NDC社発21-340号

申請者	住 所	茨城県那珂郡東海村舟石川622番地12
	会社名	ニュークリア・デベロップメント株式会社
	代表者氏名	取締役社長 南雲 浩行

核燃料物質使用変更許可申請書

新旧対照表

図2-4 1F燃料デブリの取扱いフロー

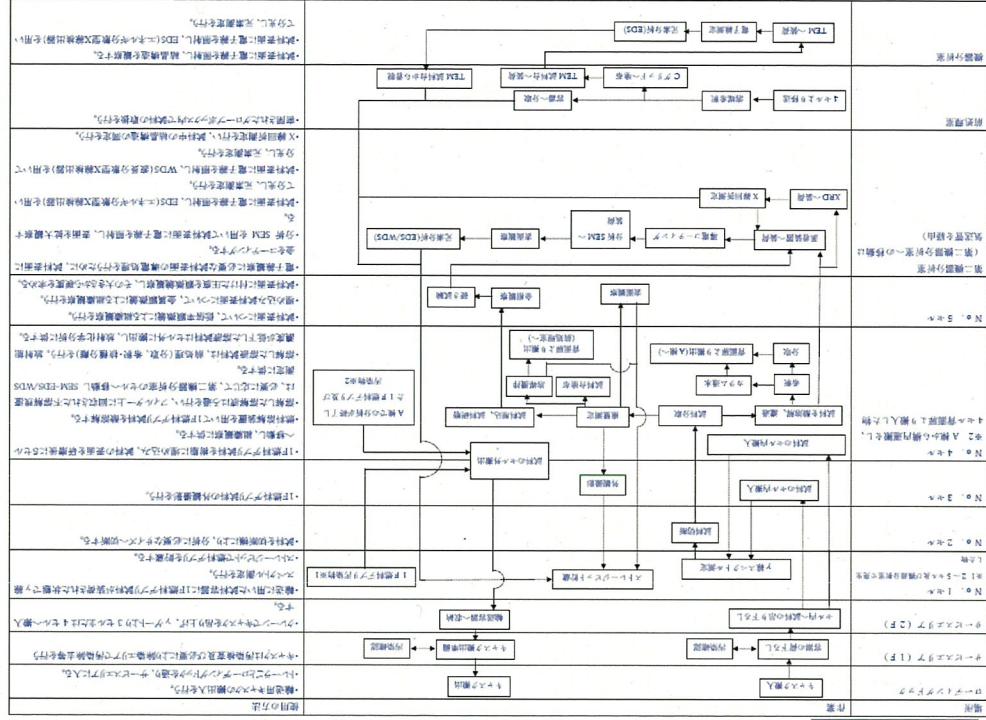
変更前	変更後	理由
<p>2-2 使用の方法 (記載なし)</p>	<p>2-2 使用の方法 (続き)</p> <div style="border: 1px solid black; padding: 5px;"> <p>6 本施設に1F燃料デブリを受け入れ、各種の試験を行う。安全対策として、1F燃料デブリは初期濃度5%未満の使用済み燃料と同等であり、取扱量も既許可の範囲内であるため、現施設と同等の運用を行う。</p> <p>No. 1セルでは1F燃料デブリの切替および採取を行う。</p> <p>No. 2セルでは1F燃料デブリの外観検査を行う。</p> <p>No. 3セルでは1F燃料デブリの外観検査を行う。</p> <p>No. 4セルでは1F燃料デブリの研削や溶融を行う。また、No. 4セルの背面より1F燃料デブリの取出を行う。</p> <p>No. 5セルでは1F燃料デブリの命名試験、履歴測定を行う。</p> <p>前処理室では電子顕微鏡・装置するための前処理等を行う。</p> <p>燃焼分析室では電子顕微鏡での結晶構造の観察及び元素測定を行う。</p> <p>第二機器分析室ではX線回折装置を用いた結晶構造の測定、分析SEMによる試料表面の拡大観察及び元素分析を行う。</p> <p>1F燃料デブリを燃料ホットラボ施設と燃料実験施設間で移動する際には、密閉容器に収納し1F燃料デブリの漏洩を防止する。</p> <p>1F燃料デブリの取扱いフローを図2-4に示す。</p> </div>	<p>1F燃料デブリの取扱いを行う(2) 1)</p>

1F燃料デブリの取扱いを行う(2)1)

図7-10 非常用電源系統図

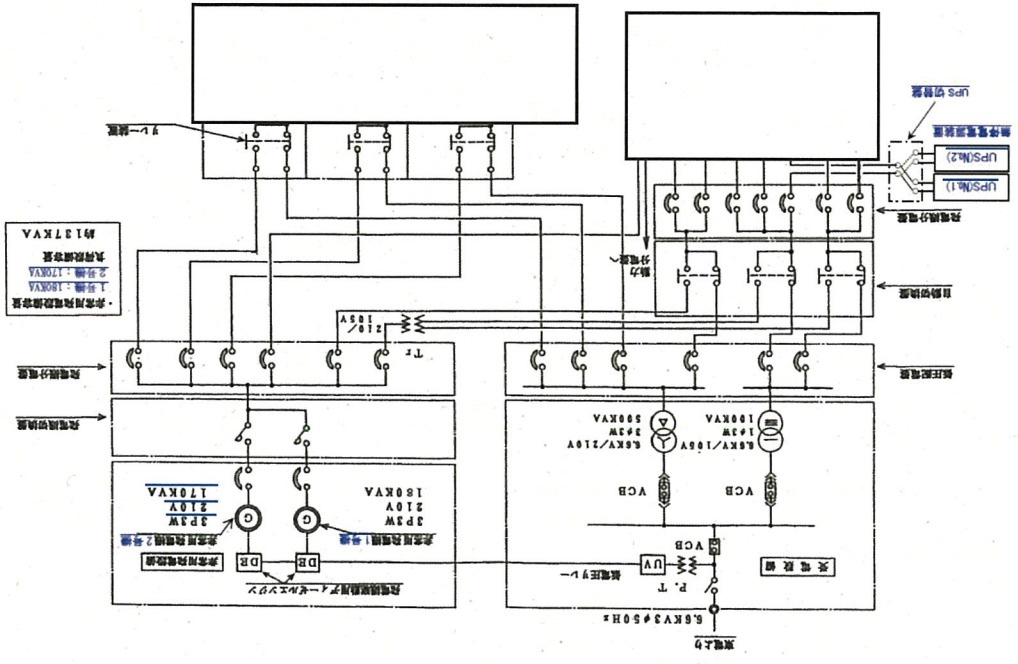
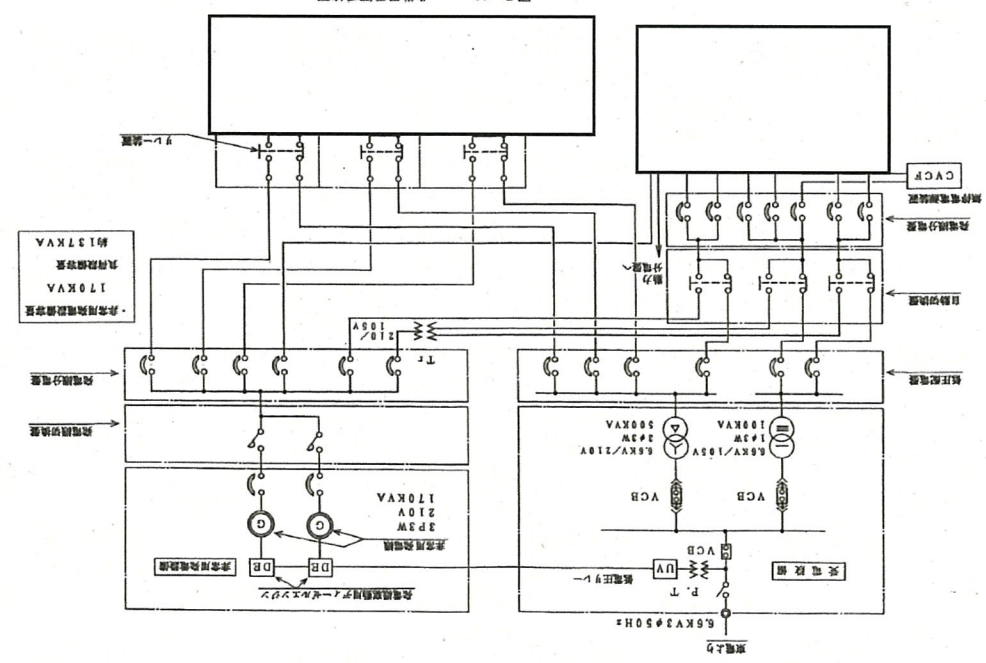
- ⑥ 閉じ込めの機能、遮蔽及びその他の使用設備等の位置、構造及び設備について、1 F 燃料デブリの取扱いに関する記載を追加するとともに、許可基準規則に基づく記載の見直しを行う。
- 2) 非常用設備について、非常用発電装置の更新並びに無停電電源装置の追加に伴い以下の変更を行う。
- ① 非常用設備について、無停電電源装置の数量を1台から2台に変更するとともに非常用電源系統図の見直しを行う。
 - ② 閉じ込めの機能、遮蔽及びその他の使用設備等の位置、構造及び設備について、非常用電源設備に関する事項の見直しを行う。
- 3) 添付書類について、以下の変更を行う。
- ① 添付書類11-3「核燃料物質の使用に必要な技術的能力に関する説明書」を添付書類12-3として事業所全体に移行する。
 - ② 添付-1「障害対策書」及び添付-2「安全対策書」を添付書類12-1「使用施設等の位置、構造及び設備の基準に対する適合性に関する説明書（事故に関するものを除く）」及び添付書類12-2「想定される事故の種類及び程度並びにこれらの原因又は事故に必ず災害防止の措置に関する説明書」の該当する項目に記載の転記を行う。
 - ③ 添付書類12-2「想定される事故の種類及び程度並びにこれらの原因又は事故に必ず災害防止の措置に関する説明書」において、安全上重要な施設は特定されないことを明記する。
- 4) 記載の適正化を行う。

非常用発電装置の更新並びに無停電電源装置の追加を行う(2/2)

表 1.2-1-1.6 周辺監視区域境界等における線量

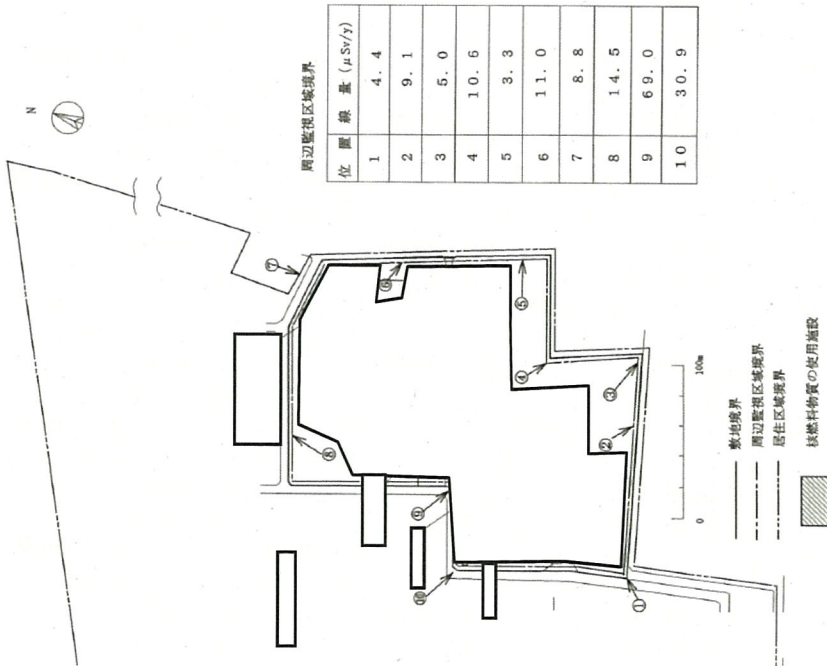
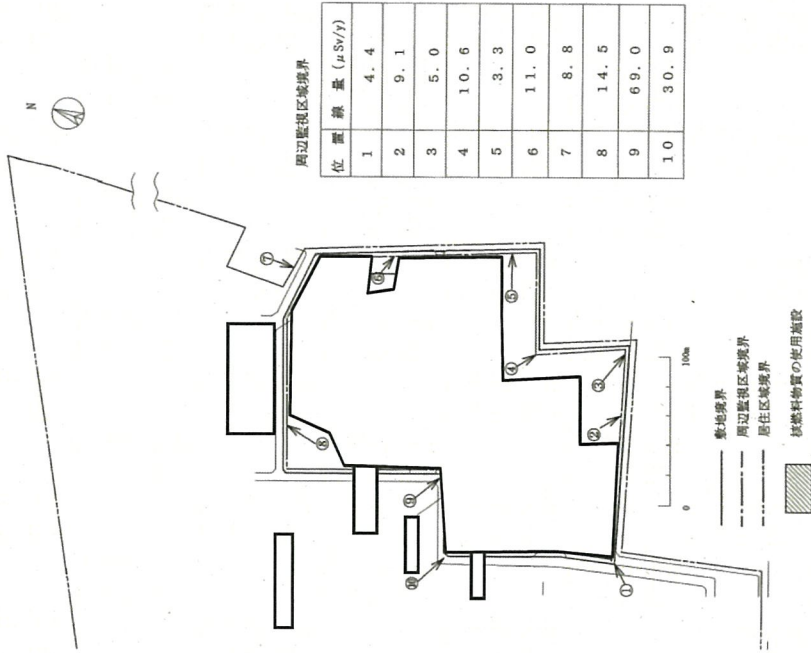
変 更 前	変 更 後	理 由
<p>(「障害対策書 9. 周辺環境への影響の評価」より移動)</p> <p>9. 3 放射性固体廃棄物による影響</p> <p>放射性固体廃棄物は、保管庫の廃棄物保管エリアに表面の線量0.5 mSv/hのドラム缶を200本配置し、第2保管庫に線量0.5 mSv/hのドラム缶を400本及び鉄遮蔽容器30基を配置し、且つセル内には最大取扱い放射能量が常時あるものとして周辺監視区域境界の線量を求める。</p> <p>各セル及び保管庫等からの線量を直接線、散乱線及びスカイシャイン線に区分し、周辺監視区域境界等の線量評価位置において、それぞれの放射線からの寄与を求め、これを合計して年間線量を求める。</p> <p>この結果を表9-3-1に示す。</p> <p>周辺環境における外部被ばく線量は、科学技術庁告示第20号の第3条第1項第1号に示された値に対し十分に小さい。</p>	<p>9. 周辺環境への影響の評価</p> <p><u>（1）放射性固体廃棄物による影響</u></p> <p>放射性固体廃棄物は、保管庫の廃棄物保管エリアに表面の線量0.5 mSv/hのドラム缶を200本配置し、第2保管庫に線量0.5 mSv/hのドラム缶を400本及び鉄遮蔽容器30基を配置し、且つセル内には最大取扱い放射能量が常時あるものとして周辺監視区域境界の線量を求める。</p> <p>各セル及び保管庫等からの線量を直接線、散乱線及びスカイシャイン線に区分し、周辺監視区域境界等の線量評価位置において、それぞれの放射線からの寄与を求め、これを合計して年間線量を求める。</p> <p>この結果を表12-1-16に示す。</p> <p>周辺環境における外部被ばく線量は、科学技術庁告示第20号の第3条第1項第1号に示された値に対し十分に小さい。</p>	<p>既設の設備等に係る許可基準規則への適合性を図る(2) 3) ②</p> <p>記載の適正化(2) 4)</p>

理由
既設の設備等に係る許可基準規則への適合性を図る(2) 3) ②
記載の適正化(2) 4)

表1.2-1-1-1.8 事業所全施設に係る周辺監視区域境界等における線量

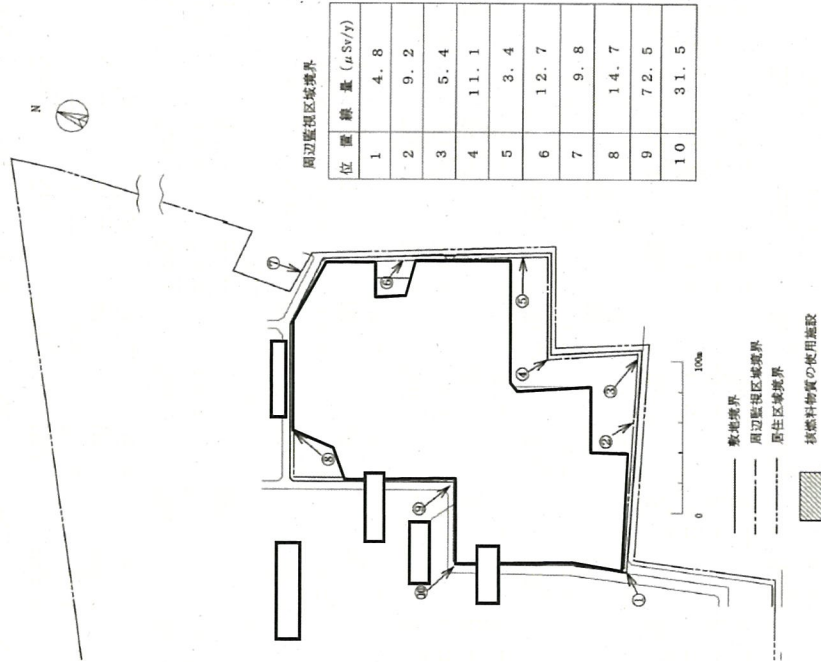
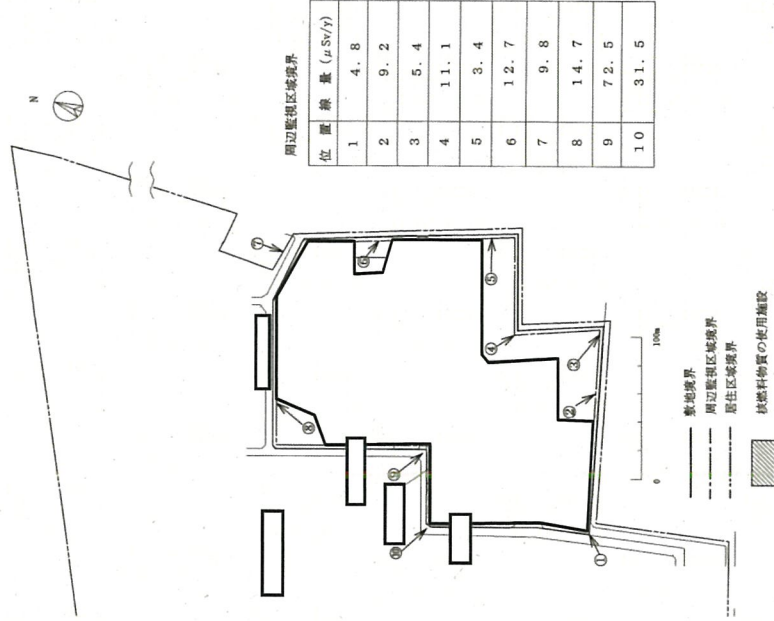
変 更 前	変 更 後	理 由
<p>(「障害対策書 1.1. 事業所全施設に係る周辺監視区域境界等における線量」より移動)</p> <p>1.1. 事業所全施設に係る周辺監視区域境界等における線量 ウラン実験施設に加え、燃料ホットラボ施設及び燃料実験施設からの影響を考慮して、周辺監視区域境界 において各施設からの線量を合計すると、<u>図表1.1-1-1</u>に示すとおりであり、法令値の1mSv/yより 分小さい値である。</p>	<p>1.1. 事業所全施設に係る周辺監視区域境界等における線量 ウラン実験施設に加え、燃料ホットラボ施設及び燃料実験施設からの影響を考慮して、周辺監視区域境界 において各施設からの線量を合計すると、<u>表1.2-1-1.8</u>に示すとおりであり、法令値の1mSv/yよ り分小さい値である。</p>	<p>既設の設備等に係る許可基準規則への適合性を図る (2) 3) ② 記載の適正化(2) 4)</p>

既設の設備等に係る許可基準
準規則への適合性を図る
(2) 3) ②
記載の適正化(2) 4)
